**INFORME N° 0351-2023/MINEM-DGAAM-DEAM-DGAM**

Asunto : Evaluación final de la Declaración de Impacto Ambiental del proyecto de exploración minera "Atravesado", presentado por Candelaria Resources S.A.C.

Fecha : Lima, 20 de julio de 2023

Figura 1. Componentes del campamento

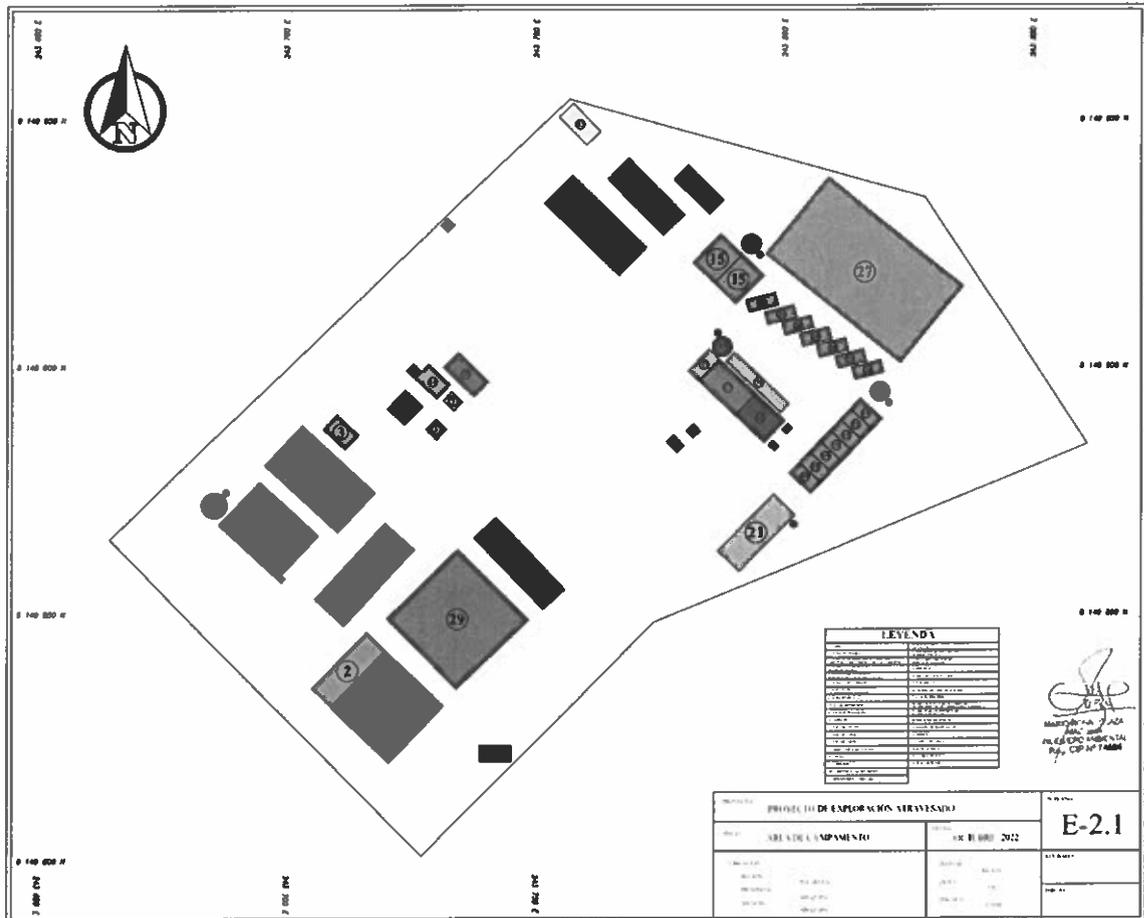
Observación N° 9.- En el ítem 2.8.2.2.2 (Campamento),

Análisis.- De la revisión del ítem 2.8.2.2.2, se advierte que el titular minero describió las características de los componentes auxiliares a instalarse en el campamento. Al respecto, es preciso indicar que en el sub ítem 2.8.2.2.2.3 Área de logueo, el titular minero consideró componente a la "poza de lodos"; sin embargo, este componente no fue considerado en el Cuadro N° 2.14. Asimismo, en el sub ítem 2.8.2.2.2.12 se indicó que serán cuatro (04) "Tanques de agua", sin embargo, en el Cuadro N° 2.14 se indica que la cantidad de este componente será uno (1), no obstante, en el Plano E-3.0 se graficaron tres (3) "tanques de agua"; por lo tanto, no queda claro el número de "tanques de agua" a habilitarse. Además, adjunto los esquemas de diseño debidamente acotados.

Respuesta.- El titular minero señaló que realizó la corrección del Cuadro 2.14, haciendo mención de los 34 componentes auxiliares del campamento; y presentando sus respectivos esquemas.

Figura 4. Distancia del área del Proyecto con respecto a las quebradas

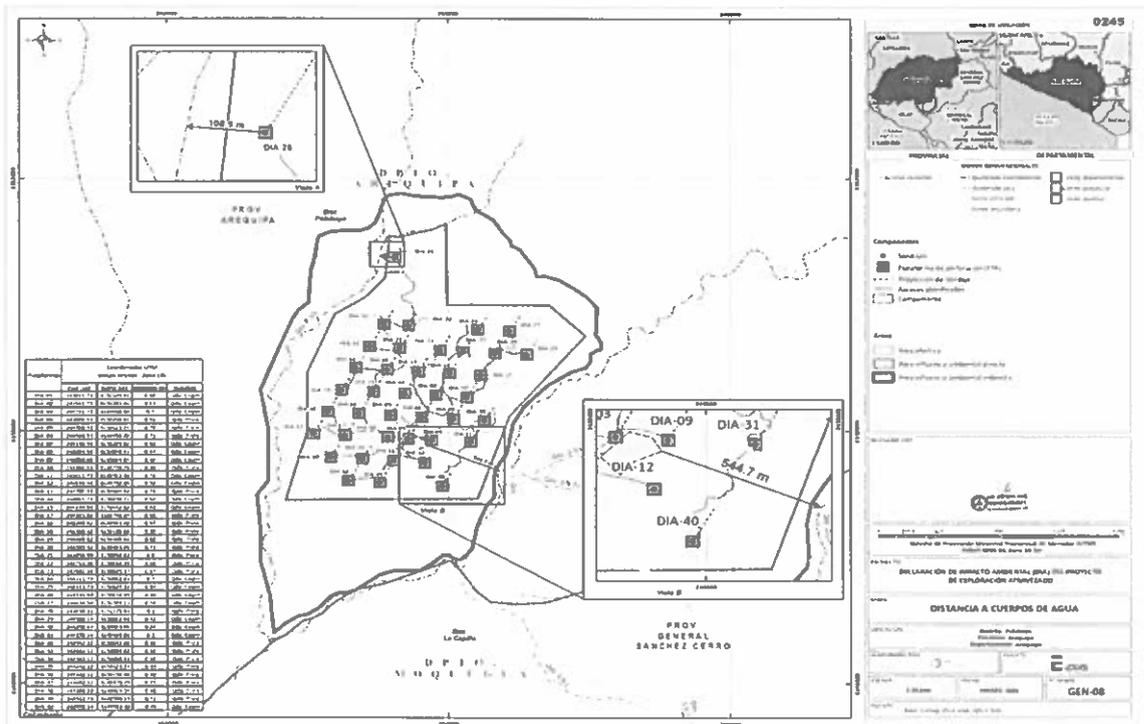
Las actividades del proyecto no afectarán los cuerpos de agua superficial ya que los componentes se encuentran alejados de las mismas, a más de 50 m de distancia; en la siguiente Figura (Mapa GEN-08: Distancia del área del Proyecto con respecto a las quebradas) se muestra las distancias de los componentes del proyecto hacia las quebradas más cercanas.
